V1.00 の製品が混在するときのバージョンアップのお願い

ワイヤレス受信機 (WX-SR204、WX-SR202)、増設ワイヤレス受信機 (WX-SE200)、ワイヤレスアンテナ (WX-SA250)

本製品はファームウェア V2.00 です。

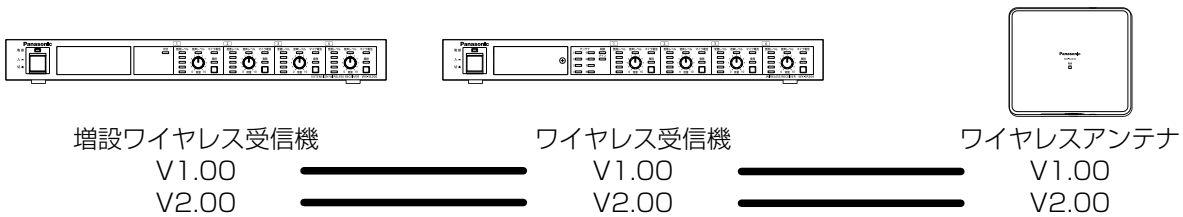
ファームウェアバージョン V2.00 では、システムの起動時間を短縮しています。

起動時間の目安 V1.00		起動時間の目安 V2.00	
接続アンテナ数	起動時間	接続アンテナ数	起動時間
1	34 秒～ 37 秒	1	15 秒～ 23 秒
2	43 秒～ 46 秒	2	16 秒～ 25 秒
4	49 秒～ 52 秒	4	17 秒～ 27 秒
8	51 秒～ 54 秒	8	19 秒～ 30 秒

③ワイヤレス受信機 V1.00、増設ワイヤレス受信機 V2.00 の場合（アンテナ 1 に接続時）

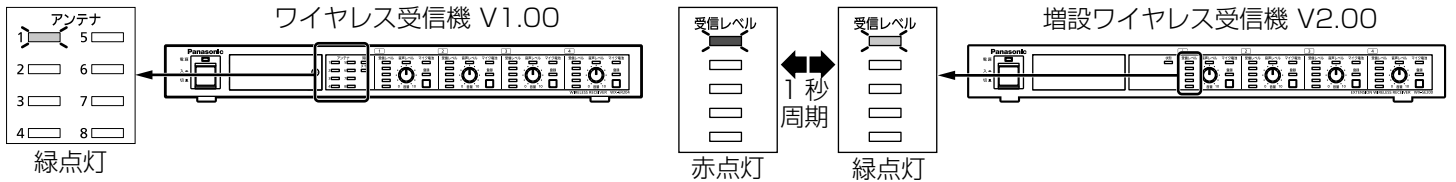
[アンテナ] 表示灯

システム内で V1.00 の製品と V2.00 の製品が混在した場合、以下のように表示されます。
V1.00 の製品はバージョンアップを行い、ファームウェアバージョンを統一してください。

④ワイヤレス受信機 V2.00、増設ワイヤレス受信機 V1.00 の場合

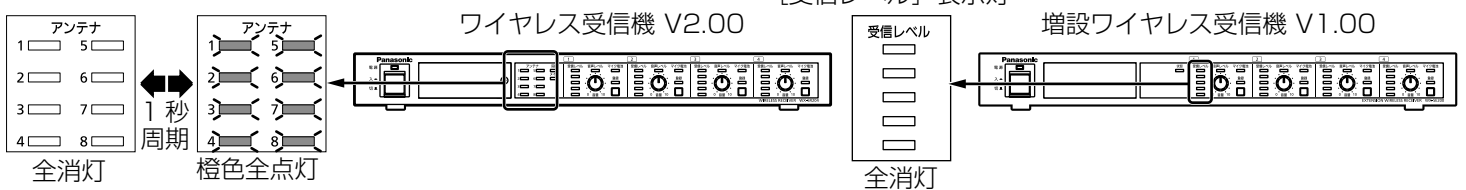
[アンテナ] 表示灯

システム起動後、④の表示となりますので、初めに増設ワイヤレス受信機のバージョンアップを行ってください。
